Tilsynsrapport til offentliggørelse

Virksomhedens navn	Nordic Sugar A/S Nykøbing (herefter NS NYK)
Virksomhedens adresse	Østerbrogade 2, 4800 Nykøbing F.
CVR nummer	29781834
Virksomhedstype	<u>Røjordsdepot:</u> Biaktivitet - 5.4. Deponeringsanlæg, som defineret i artikel 2, litra g) i Rådets direktiv 1999/31/EF om deponering af affald, som modtager over 10 tons affald om dagen eller har en samlet kapacitet på over 25.000 tons, undtagen deponeringsanlæg til inert affald. (s) <u>Oplag og spildevand:</u> 6.4b (ii)2 Sukkerfabrik
Tidspunkt for tilsynet	Tilsynet bestod af flere del-tilsyn: • Administrativt tilsyn, del 1 (pr. video) – d. 27. november 2024 • Fysisk tilsyn - d. 5. december 2024 • Administrativt tilsyn, del 2 (pr. video) – d. 9. december 2024 • Administrativt tilsyn, del 3 - Aflyst • Administrativt tilsyn, del 4 (pr. video) –d. 15. januar 2025.
Baggrunden for tilsynet	Basistilsyn
Varsling af tilsynet	Den 10. nov. 2024 (det varslede tilsyn d. 7. nov. 2024 blev aflyst, hvorefter ny dato d. 5. dec. 2024 blev aftalt telefonisk).

Deltagere fra virksomheden	Hanne Lundsgaard, Jesper Jeppesen (herefter NS NYK)
Øvrige deltagere	
Tilsynet udført af	Line Henriksen og Søren Jensen (he

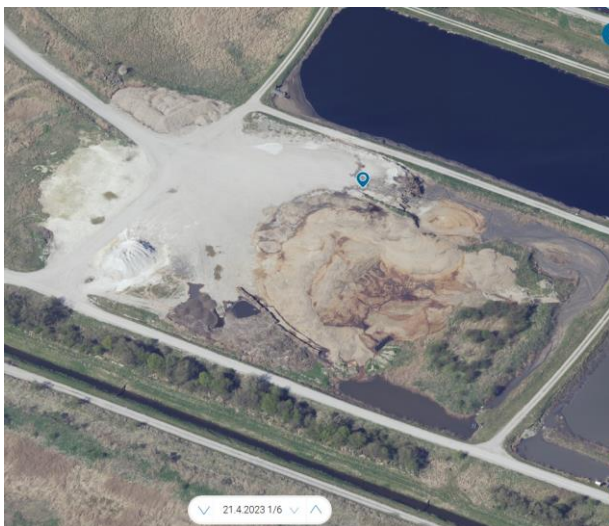
MST bemærkede, at oplagspladsen fremstår højere end det omkringliggende område, se foto 19 og figur 4, og bad NS NYK undersøge samt redegøre for, hvad der sker med oplagsmaterialerne. NS NYK oplyste opfølgende (på adm. tilsyn, del 4) at grus og sten fra mellemoplaget køres bort fra oplagspladsen og bruges til reparation af veje.

MST understregede, at grus og sten fra mellemoplag ikke er på positivlisten for deponiet. MST oplyste endvidere, at hvis materialet forbliver/ophobes på oplagspladsen, er der reelt tale om deponering. Pladsen er godkendt til mellemoplagring – dvs. oplagret materiale skal fjernes fra pladsen igen.

MST vil i forbindelse med igangværende revurdering se på, om gældende vilkår til indretning og drift af oplagspladsen er tilstrækkelige og tidssvarende.

Foto 20 & 21: Til venstre ses grønt/kompost-oplag bag halmballer. På foto til højre ses grønt/kompost-oplag til venstre for gummigeden, og forrest ses sump/sø med drænvand fra oplagspladsen (fra modsatte retning).

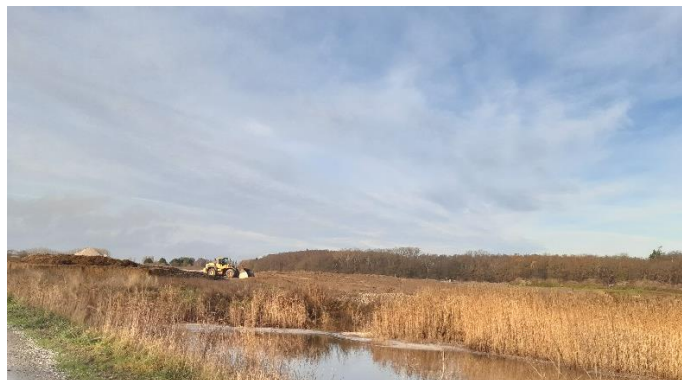
NS NYK oplyste, at dræn- og overfladevand fra pladsen løber til sump/sø øst for oplaget, se foto 20-21. Med seneste årsrapport for 2023-24 er der redegjort for, at drænvand fra sump/sø ledes til deponeringsenhed 45.

Foto 28 & 29: Til venstre ses opmagasineret af diverse store "materialer" i en vandret linje midt i billedet. Til højre ses skråfoto af opmagasineringen (af 21-4-2023) med spildevandstank øverst i billedet.

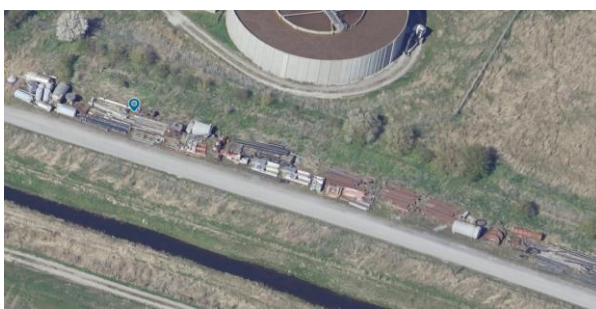
Der blev på afstand observeret en del opmagasinerede materialer, som tanke, container, metalrør mv. på nordsiden af Midterkanalen modsat farmingarealet, se foto 28-29. NS NYK oplyste, at det er materialer, der ikke bliver brugt mere oppe på fabrikken og grej til deponeringsanlægget.

NS NYK bedes skriftligt redegøre for, hvad der opbevares på arealet, og om der vurderes at kunne være en miljøpåvirkning fra oplaget i form af belastet overfladevand. For tanke bedes oplyst om disse er tømt og rengjort. Frist: den 2. april 2025.

NS NYK har svaret delvist – endeligt svar fremsendes 10-4-2025.
